## Service News

### Alfa 147

#### T.T con Climatizzatore Manuale

**5040 1 511 RJ    MANCATO FUNZIONAMENTO COMANDI CLIMATIZZATORE**  
**Bruciatura lampadina/e con irregolarità di funzionamento del climatizzatore - Soluzione Assistenziale**

**Fig. 1**

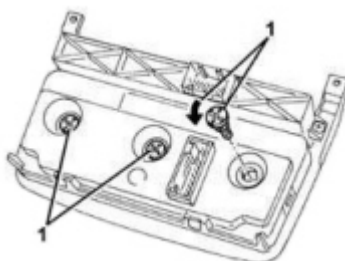
Il software di gestione della centralina comandi climatizzatore disattiva il funzionamento degli attuatori nel momento in cui rileva il mancato funzionamento della/e lampadina/e di illuminazione ideogrammi dei comandi climatizzatore.

1. Accertarsi che la chiave di accensione sia in posizione "STOP" (key-off), quindi scollegare il morsetto negativo della batteria.
2. Staccare l'apparecchio autoradio (Op. 5570T80).
3. Staccare il gruppo cassettoni su plancia (Op. 7040A80).
4. Staccare la centralina comandi climatizzatore completa di manopole e pulsanti (Op. 5040D17).
5. Procedere alla verifica delle lampadine di illuminazione (1 - Fig.1) degli ideogrammi del climatizzatore (Op.

5040D28) : in presenza di una o più lampadine non funzionanti sostituire tutte le 3 lampadine.
